## リコール届出番号 5200 の改善措置に係わるお客様へのご協力要請について

弊社製ラフテレーンクレーン車両（KR-80H-F、KR-80H-F II）商品名 SL850RF、SL850RF II に搭載しています日野自動車(株)製 E13C-YS エンジンにおきまして、リコール届出（届出番号：5200）の上、改善措置を実施させて頂いております。対象車両を保有されているお客様には大変ご迷惑をおかけしております。

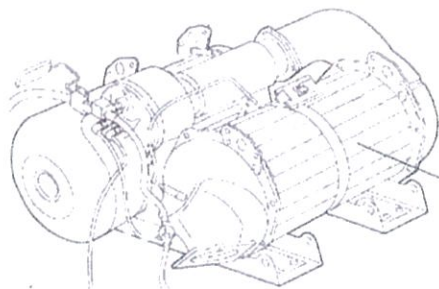
本リコール届出における改善措置の内容には、エンジン制御プログラムの書き換えと尿素 SCR 触媒を定期交換部品の内容が含まれ、改善措置を実施させて頂いた車両におきましてはメンテナンスノートに下図のステッカを貼付させて頂いております。

（追加）尿素 SCR 触媒の交換（リコール届出番号「5200」による市場措置対応）

1) 交換時期・・・2000 時間毎

尿素 SCR 触媒の交換

※注）交換は、分解して行うため技術が必要です。最寄りの弊社指定サービス工場へご用命ください。
